## UPOŠTEVANJE PRIPOMB, DANIH K DOPOLNJENEMU OSNUTKU AKTA

### I. I. PRIPOMBE, DANE V ČASU JAVNE RAZGRNITVE

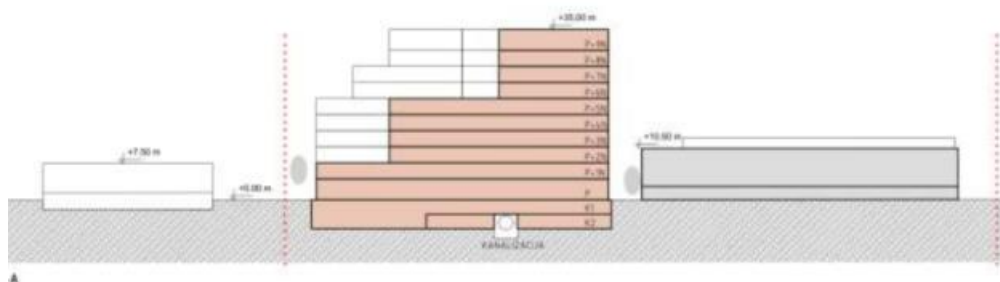
**Sprememba višine predvidenega objekta iz P+5 in P+7 na P+9 oziroma 35m višine**

V dokumentu »IZHODIŠČA ZA PRIPRAVO OPPN 374 MED TOLSTOJEVO IN

MAŠERASPASIĆEVO – VZHOD«, katere Investitor je TOLSTOJEVA, poslovanje z nepremičninami d.o.o. Kržičeva ulica 3 1000 Ljubljana, številka naloge: UP 21-008-IZH, z datumom november 2021 je na strani 7 zapisano:

*Z OPN MOL ID višina ni določena oziroma jo posredno določajo drugi urbanistični parametri. Načrtovane stavbe naj ne presegajo višine obstoječih večstanovanjskih stavb na sosednjih zemljiščih, ki so visoke od P+5 do P+7.*

V Predlogu za obravnavo na seji Mestnega sveta Mestne občine Ljubljana, ki ga je pripravil Oddelek za urejanje prostora, številka 35021-29/2021-106, z dne 31.1.2023, je na strani 31 in 32 zapisano, da naj bi bila stavba visoka 35 m oziroma etažnost stavb S1 in S2 znaša P+9.

Kaj se je zgodilo v času od novembra 2021 do januarja 2023 z višino sosednjih objektov, da ste v predlogu iz prvotnih od P+5 do P+7 dovolili povišanje na P+9 oziroma na 35 m. V dokumentaciji, ki ste jo izdelali je razvidno, da je višina sosednjih objektov in sicer Tiskarna na desni in objekta na desni strani predvidenih stavb S1 in S2 znatno nižja.

**REŠITEV:** Načrtovane stavbe naj ne presegajo višine obstoječih večstanovanjskih stavb na sosednjih zemljiščih.

**S.5.1. Pripomba, se v delu, ki se nanaša na etažnost načrtovane stavbe, ne upošteva:**

Izhodišča, izdelana v novembru 2021, služijo kot gradivo za pridobitev predhodnih smernic in usmeritev za pripravo variantnih rešitev. Za območje OPPN 374 višinski gabarit stavb z OPN MOL ID ni določen. Višine stavb so bile določene na podlagi izbrane variantne rešitve, ki predvideva postopno nižanje višinskih gabaritov v smeri od Dunajske ceste (P+11) preko območja OPPN 374 (P+9) do načrtovane pozidave v OPPN 132 na zahodni strani (z OPN MOL ID določen gabarit do P+6). V fazi priprave predloga OPPN so bili volumni preoblikovani na način, da je najvišji volumen stavbe ohranjen le v delih, ki so odmaknjeni od sosednjih stavb, na stiku s sosednjimi stavbami pa je nižji, s čemer je zmanjšan vpliv na sosednje stavbe, zagotovljeno pa je tudi osnočenje sosednjih stavb v skladu z normativi OPN MOL ID.

Slika 3: Prikaz cest, načrtovanih za rekonstrukcijo, z deleži vrednosti od celotne investicije, ki predstavlja strošek komunalnega opremljanja zemljišč za predmetni OPPN

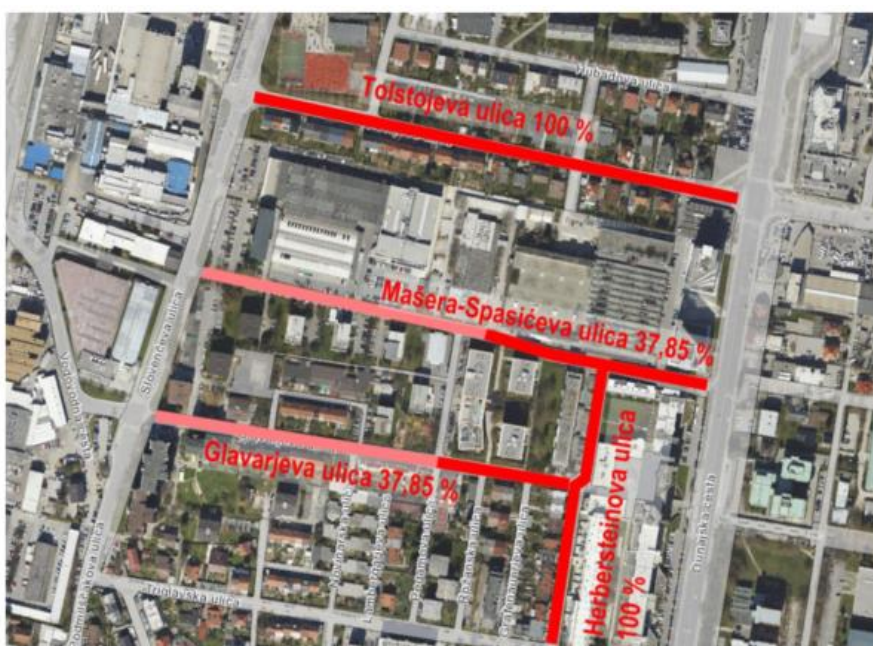
V Predlogu za obravnavo na seji Mestnega sveta Mestne občine Ljubljana, ki ga je pripravil Oddelek za urejanje prostora, številka 35021-29/2021-106, z dne 31.1.2023 ste zapisali:

»Zaradi priključevanja bodočih stavb na cestno omrežje je treba rekonstruirati nekatere dostopne ceste v vplivnem območju OPPN z namenom, da se izboljšata pretočnost in prometna varnost. Načrtovane so:

- rekonstrukcija Mašera-Spasićeve ulice, ki zajema rekonstrukcijo vozišča z odvodnjavanjem, hodnika za pešce in javne razsvetljave,
- rekonstrukcija Tolstojeve ulice, ki zajema rekonstrukcijo vozišča z odvodnjavanjem, hodnika za pešce in javne razsvetljave ter
- rekonstrukcija Herbersteinove ulice, ki zajema izvedbo ukrepov umirjanja motornega prometa, povečevanje udobnosti za pešce in kolesarje in rekonstrukcijo javne razsvetljave.
- rekonstrukcija Glavarjeve ulice, ki zajema: rekonstrukcijo vozišča z odvodnjavanjem, hodnika za pešce in javne razsvetljave.

V Odloku o spremembah proračuna MOL za leto 2023 ni nikjer odprtega NRP-ja oziroma predvidenih sredstev za rekonstrukcijo Mašera-Spasićeve ulice, rekonstrukcijo Tolstojeve ulice, rekonstrukcijo Herbersteinove ulice in rekonstrukcijo Glavarjeve ulice. Glede na dotrajanost obstoječih vodov in sicer vročevodno omrežje, toplovodno omrežje, vodovodno omrežje in kanalizacijsko omrežje je potrebna ureditev območja v celoti. Tako, kot ste predvideli sredstva za prenovo OŠ Franceta Bevka do leta 2025, je potrebno pričeti z pridobitvijo projektne dokumentacije za voziščno konstrukcijo s pripadajočim omrežjem na območju Slike 3 za predmetni OPPN. Pomembna je istočasnost izvedbe celotnega območja.

**REŠITEV:** Izdelava idejne zasnove za prometno ureditev celotnega območja.

**S.5.2. Pripomba se v delu, ki se nanaša na načrtovanje javne infrastrukture, upošteva.**

V fazi predloga OPPN je bil izdelan elaborat Ureditev in posodobitev Tolstojeve ulice, Glavarjeva ulice, Mašera-Spasićevo ulice oziroma javnih prometnih odsekov v vplivnem območju OPPN 374: Med Tolstojevo in Mašera-Spasićevo- vzhod, OPPN 132: Med Tolstojevo in Mašera-Spasićevo-zahod, IDZ, št. 413/23, PRO-INI, d.o.o., september 2023. V OPPN je določeno, da sta ureditev Mašera-Spasićeve ulice in Tolstojeve ulice pogoj za gradnjo načrtovanih stavb. Ureditev cest bo potekala sočasno z gradnjo načrtovane stavbe in mora biti zaključena najkasneje do pričetka uporabe stavbe, sredstva za ureditev obeh cest pa bodo zagotovljena iz komunalnega prispevka za načrtovano gradnjo. Sočasno z ureditvijo cest bo potekala tudi prenova javne infrastrukture, če se bo izkazalo, da je dotrajana.

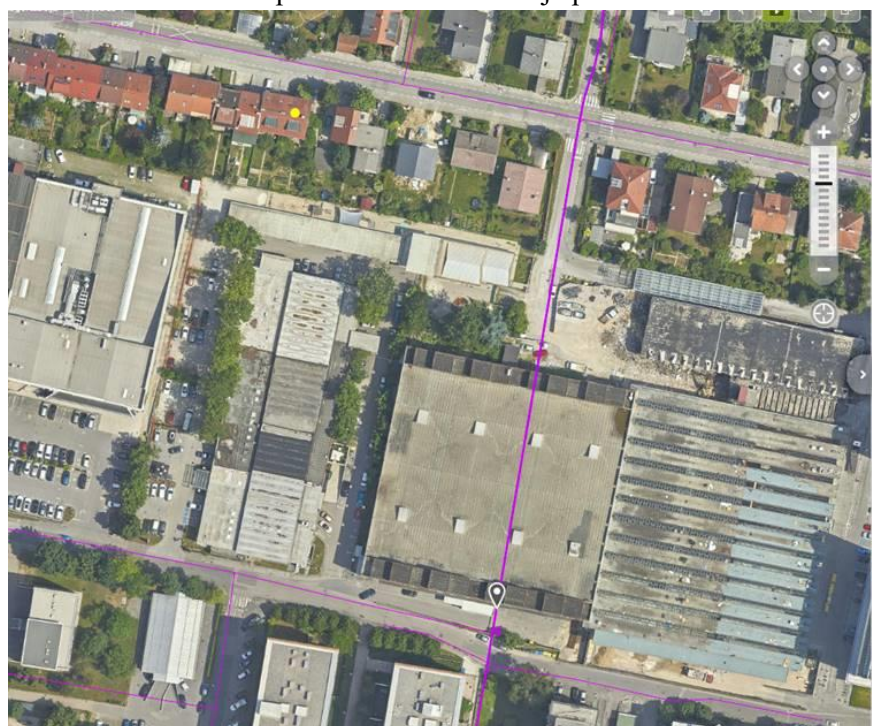
##### Prikaz zadostnih zelenih površin.

Prosim za posredovanje dokumenta kjer je razvidno, da je v sklopu odprtih bivalnih površin zagotovljenih najmanj 7,50 m<sup>2</sup> površin na stanovanje, namenjenih za otroška igrišča, in najmanj 5 m<sup>2</sup> površin za rekreacijo in druženje stanovalcev.

Zagotovitev odprtih bivalnih površin v prostorski enoti PE2 najmanj 650 m<sup>2</sup> dodatnih zelenih površin, od tega jih je 80 m<sup>2</sup> dopustno zagotoviti na strehi stavbe S3, najmanj 570 m<sup>2</sup> pa mora biti zagotovljenih na raščnem terenu.

#### **S.5.4. Pojasnilo k delu pripombe, ki se nanaša na prikaz odprtih bivalnih površin**

Z odlokom OPPN so določene zahteve glede najmanjšega obsega odprtih bivalnih površin in zelenih površin na raščenem terenu, ki bodo konkretno določene in oblikovane v fazi DGD v načrtu arhitekture in zunanje ureditve. V spremljajočem gradivu Obrazložitev in utemeljitev OPPN (poglavje 4.5. Pogoji za oblikovanje zunanjih površin) so izračuni in grafični prikazi, s katerimi je utemeljeno, da je pri predlagani zasnovi zahtevane odprte bivalne površine ter zelene površine na raščenem terenu mogoče zagotoviti.

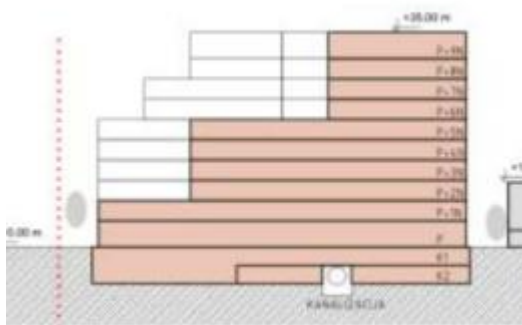
##### Primarno kanalizacijsko omrežje, mešani sistem profil 2100 cm, leto izgradnje 1964

Na širšem območju poteka javna kanalizacija zgrajena v mešanem sistemu. Prek zahodnega dela območja poteka zbiralnik A1 DN 2100. V Tolstojevi ulici poteka javni kanal za odpadne komunalne vode B DN 400. V vzhodnem delu Mašera-Spasićeve ulice poteka odsek javne kanalizacije za odvod komunalne in padavinske vode PVC DN 250, v zahodnem delu pa javni kanal DN 700, obnovljen po metodi brez iztoka.

Glede na dotrajanost kanalizacijskega omrežja celotnega območja, je potrebno le-to v celoti obnoviti ter kanal A1 DN 2100 prestaviti izven območja pozidave.

Glede na vaš prikaz, nameravate mešani sistem kanalizacijskega omrežja, zgrajenega leto 1964 imenovanega A1 DN 2100, katerega vrh se nahaja približno na globini 5 m »obleči« v kletno etažo K2, kot ste to lepo prikazali na prerezu objekta.

V primeru ugotovljenih geoloških raziskav, za kar ne dvomim da bodo izvedene, se bo po potrebi izvedla tudi kletna etaža K3 in bo dejansko novozgrajeni objekt zaobjel mešani sistem kanalizacijskega omrežja, zgrajenega leto 1964 imenovanega A1 DN 2100.

**Pri projektiranju in umeščanju objektov je potrebno zagotoviti določene odmike od obstoječih vodov. Kako zagotovitev odmikov predvideva dopolnjeni osnutek Odloka o občinskem podrobnem prostorskem načrtu 374 Med Tolstojevo in Mašera-Spasićevo – vzhod?**

**REŠITEV:** Prestavitev kanalizacije izven območja pozidave, kot ga Mestna občina Ljubljana izvaja pri prestavitvi kanalizacije ob Vilharjevi cesti zaradi gradnje poslovno trgovskega objekta.

S.5.5. Pripomba se ne upošteva.

Kanalizacijskega zbiralnika A1 DN 2100 zaradi zagotavljanja potrebnega padca ni mogoče prestaviti. Tehnična rešitev, prikazana v grafičnem delu OPPN 374, je usklajena z upravljavcem JP VOKA SNAGA d.o.o., prav tako je pridobljeno njihovo pozitivno mnenje k OPPN. Tudi v primeru dodatne, tretje kletne etaže, bo treba rešitev uskladiti z JP VO-KA Snaga, d.o.o., ter skladno s predpisi, ki urejajo gradnjo stavb, pridobiti pozitivno mnenje k projektnim rešitvam.
